AVIS SUR PERMIS D'AMENAGER

Dossier d'urbanisme n° PA 92 023 20 B0003

Objet du dossier : LE SITE DE LA PORTE DE TRIVAUX ET DE LA RTE DU PAVE BLANC FAIT L OBJET D' UN TOTALE REMAINIEMENT AVEC LE RELOGEMENT DE 558 LOGMENT PAR LES 3 F ET LA CONSTRUCTION DE 943 LOGEMENTS - LA DEMANDE DE L OPERATION LE NOTRE ACTUELLECONCERNE 3 BATIMENTS DE LOGEMENTS SOCIAUX CONSERVES AVEC LA CREATION DE 3 LOTS A CREER LOT 14-15 ET 16- LE LOT DES ESPACES PUBLICS A CREER PREVOIT LA CREATION DE LA VOIERIES -STATIONNEMENTS - ESPACE VERT ET PROMENADE- AIRES DE JEUX

Rue de la porte de trivaux / route du Pavé Blanc 92140 CLAMART

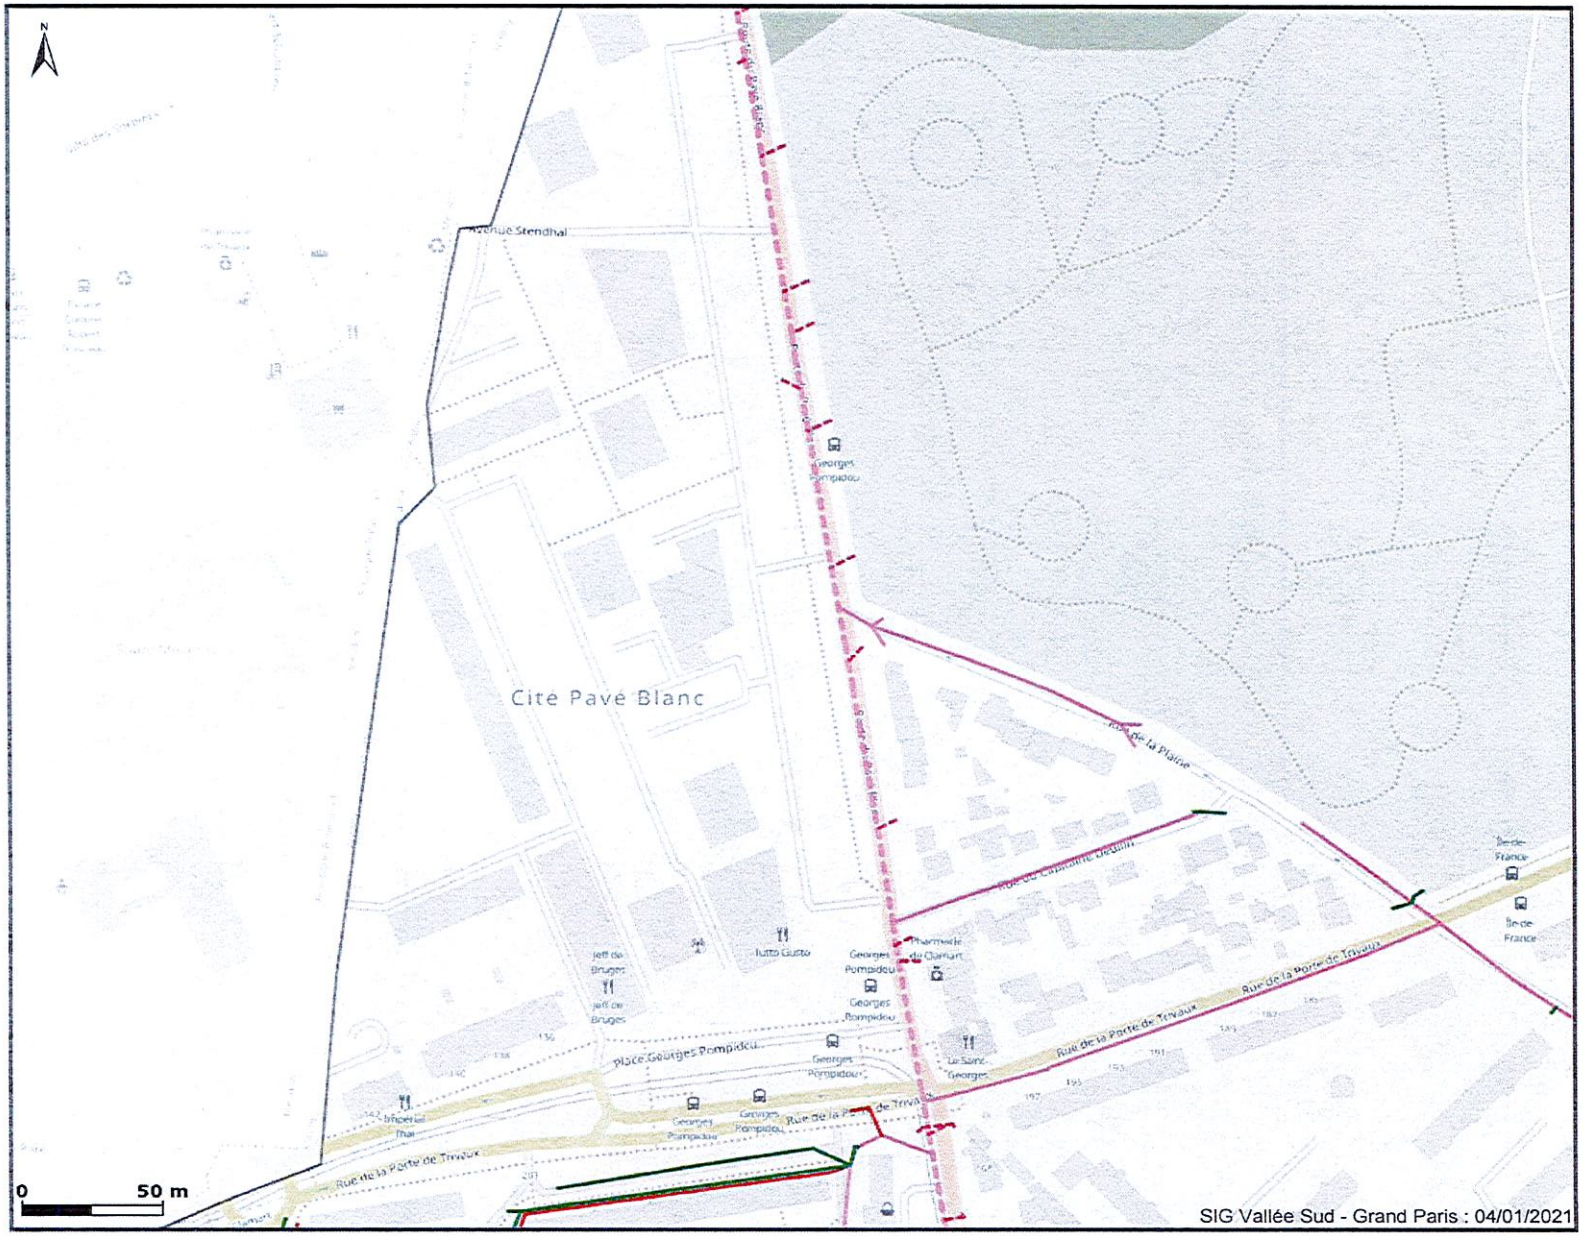
2. Mode de raccordement aux réseaux publics	Avenue Stendhal, absence de réseaux du Territoire. Rue de la porte de Trivaux, absence de réseaux du Territoire au droit du projet. Présence d'un réseau séparatif du Territoire de type séparatif situé dans la contre allée au droit de la rue de la porte de trivaux, comprenant un collecteur d'eaux usées de diamètre 200 mm et un collecteur d'eaux pluviales de diamètre 400 mm. Toute extension ou pose de réseau qui serait nécessaire pour raccorder la parcelle au réseau public, est à la charge du pétitionnaire. Tout ouvrage d'assainissement implanté sur parcelle privée n'a pas vocation à être géré par le service public. Route du Pavé Blanc, présence d'un réseau d'assainissement départemental. Le service assainissement de l'Etablissement Public Territorial Vallée Sud - Grand Paris n'a pas la compétence pour émettre un avis technique et réglementaire sur le raccordement à ce réseau. RESEAU DEPARTEMENTAL : Pour tout renseignement sur les possibilités de raccordement se rapprocher des services de la SEVESC 15-19 quai Galliéni 92 150 SURESNES Tél. 01 41 38 56 00 - Fax 01 41 38 56 09 Dans le cadre de l'aménagement futur des espaces publics prévus dans le projet d'aménagement de l'opération LE NOTRE, il est prévu la construction, par l'aménageur, de réseaux d'assainissement en système séparatif comprenant un collecteur d'eaux usées et un collecteur d'eaux pluviales. Ces réseaux d'assainissement créés sur domaine public ont vocation à être rétrocédés à l'Etablissement Public Territorial Vallée Sud - Grand Paris compétent en la matière, ainsi le réglement d'assainissement en vigueur et le cahier des préconisations techniques devront être respectés. Par ailleurs, tout ouvrage d'assainissement implanté sur parcelle privée n'a pas vocation à être géré par le service public. En cas de changement de domanialité, l'Etablissement Public Territorial Vallée Sud - Grand Paris devra être sollicité au préalable afin de s'accorder sur le périmètre de la rétrocession, et définir les préconisations techniques.
